No.	2F4-共通 2_Rev. 1	分類：共通
タイトル	<p>震災の影響を踏まえた経年劣化事象において、震災による通常環境からの乖離で進展が考えられる事象及び震災によって使用環境が変化し進展が考えられる事象について</p>	
説明	<p>震災の影響を踏まえた経年劣化事象においては、震災による通常環境からの乖離で進展が考えられる事象と、震災によって使用環境が変化し進展が考えられる事象が挙げられる。</p> <p>具体的な事象と対策は下記のとおりである。</p> <p>①震災による通常環境からの乖離で進展が考えられる事象</p> <p>(1)津波の浸水による影響</p> <ul style="list-style-type: none"> ・機器の腐食 ・動的機器の摺動部アブレイブ摩耗 ・電気・計装品の絶縁特性低下・特性変化 ・コンクリートの強度低下 <p>対策：震災の影響を受けた機器については、震災直後の外観点検やその後の分解点検等において既に健全性を確認しており、その実施状況については共通3にて説明する。</p> <p>②震災によって使用環境が変化し進展が考えられる事象</p> <p>(1)通常停止機器の長期間運転による劣化（摩耗，絶縁特性低下）</p> <p>対策：通常停止から通常運転に変更となる機器については、特別な保全計画において、点検周期の見直しを行なっている。</p> <p style="text-align: right;">以 上</p>

No.	2F4-低サイクル疲労 2_Rev. 1	分類：共通
タイトル	ステンレス鋼クラッドにより接液しないことを理由に環境疲労評価を行っていない部位のステンレス鋼クラッド健全性確認方法について	
説明	<p>原子炉圧力容器の内面で炭素鋼及び低合金鋼は、次の部分を除きステンレス鋼クラッドが施工されている。</p> <div data-bbox="376 741 1410 875" style="border: 2px solid red; height: 60px; width: 100%;"></div> <p>ステンレス鋼クラッドが施工されている下鏡については、環境疲労評価を実施し問題のないことを確認している。</p> <p>ステンレス鋼クラッドの健全性については、社団法人日本機械学会 JSME S NA1「発電用原子力設備規格 維持規格」に準拠し、定期事業者検査の炉内構造物検査として以下の検査を実施し異常のないことを確認している。</p> <p>試験カテゴリーG-B-1 沸騰水型原子炉圧力容器内部の構造物・取付け物</p> <p>原子炉圧力容器 容器内部</p> <p>圧力容器胴内面の肉盛（パッチ） 遠隔目視試験（VT-3）</p> <p style="text-align: right;">以

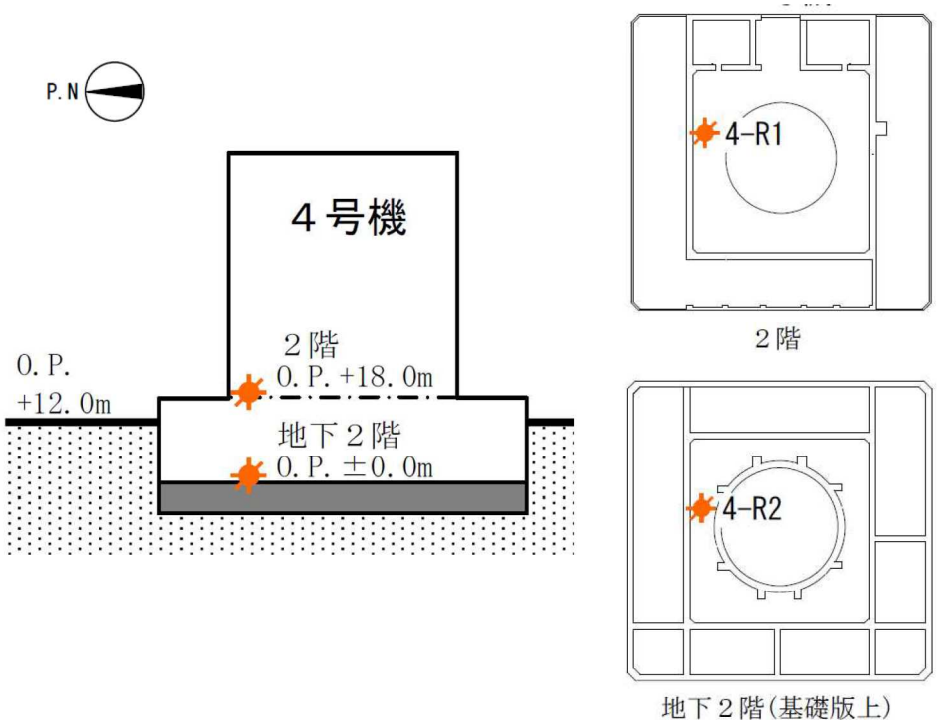
No.	2F4-耐震3	分類：耐震安全性評価（共通）
タイトル	東北地方太平洋沖地震による地震動（水平，鉛直）と設計地震動（Ss）との大小関係（建屋応答スペクトル図，観測点位置図等）について	
説明	<p>・地震観測点について 4号炉の観測点位置は，図1の通り。</p>  <p>図1 4号機原子炉建屋の地震観測点配置図</p>
